PROTOKOLL

Tid
2024-06-03 Intern Kvalitetskontroll.
Etapp 2

Plats
ETAPP 2 Björkenäs stugförening

4. **Sättning i schaktdike.**
<https://maps.app.goo.gl/dinmVvoPwCHnc2nt5>

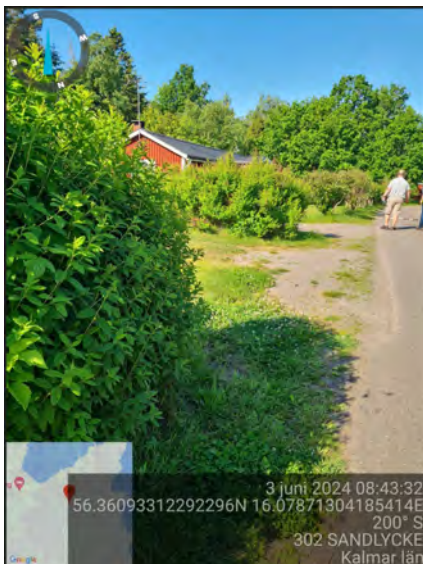
Mjukt ock ej tillräckning packat i dike har orsakat fastkörning. Ojämn återställning.

5. **Sättning i schaktdike.**
Provgrop.
<https://maps.app.goo.gl/ik4H6Z7kUbo0Y7cq9>

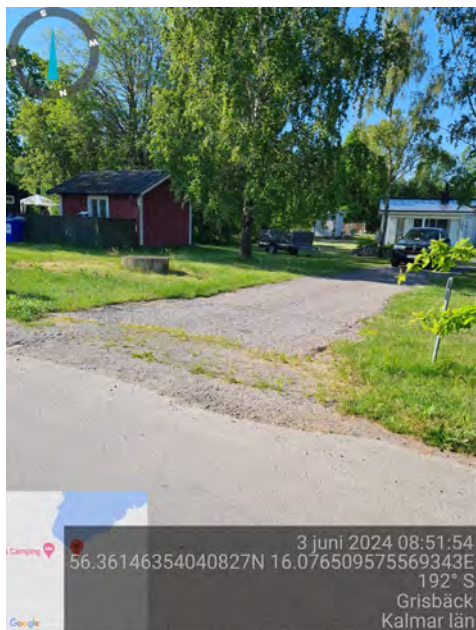
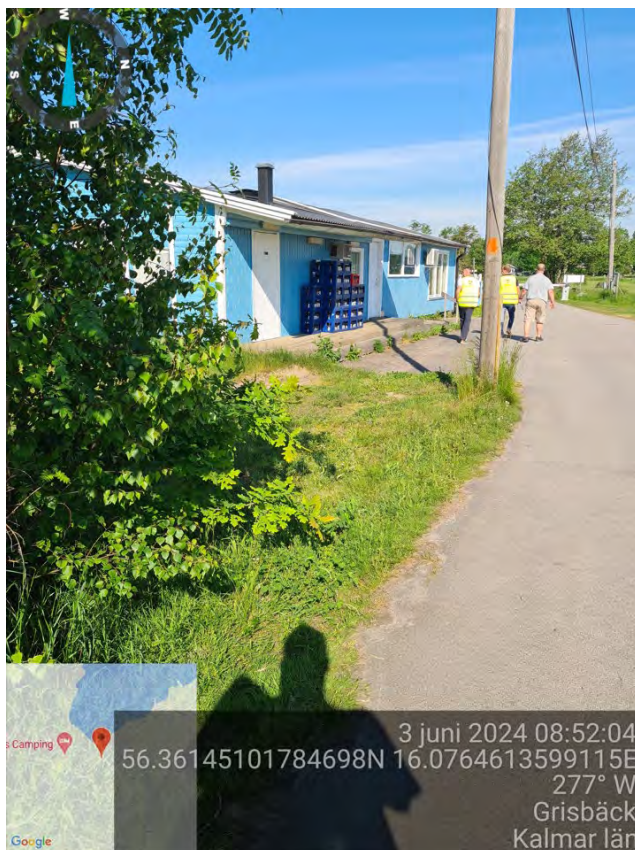
Hjulspår i schakt vi häck.

Provgrop, uppmätt djup 28cm,0,5m

8. Kantskada

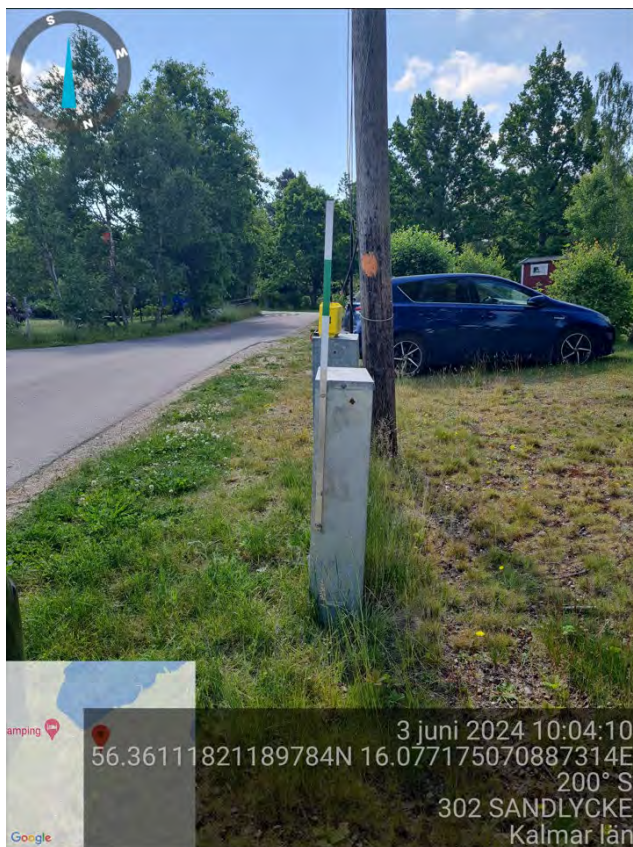
Kantskada ism fiberarbete?

11. Uppställningsplats Uppställningsplats ej återställd med gräsyta.

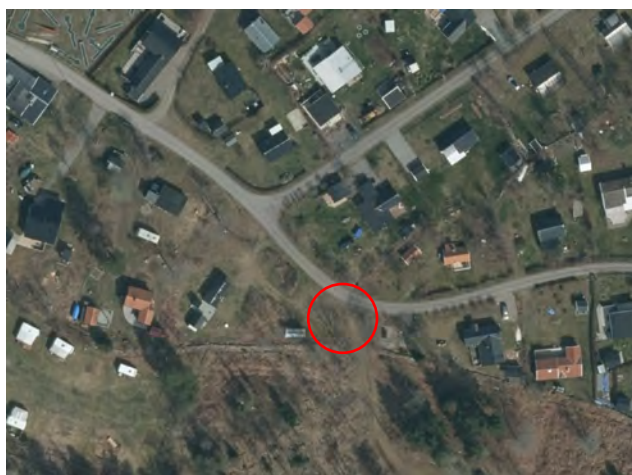
ej återställd.
Provgrop
<https://maps.app.goo.gl/NPFpVqCdej7s3UUC9>

Provgrop: Djup 0,32. Uppmätt djup 0,32. VK 1,0
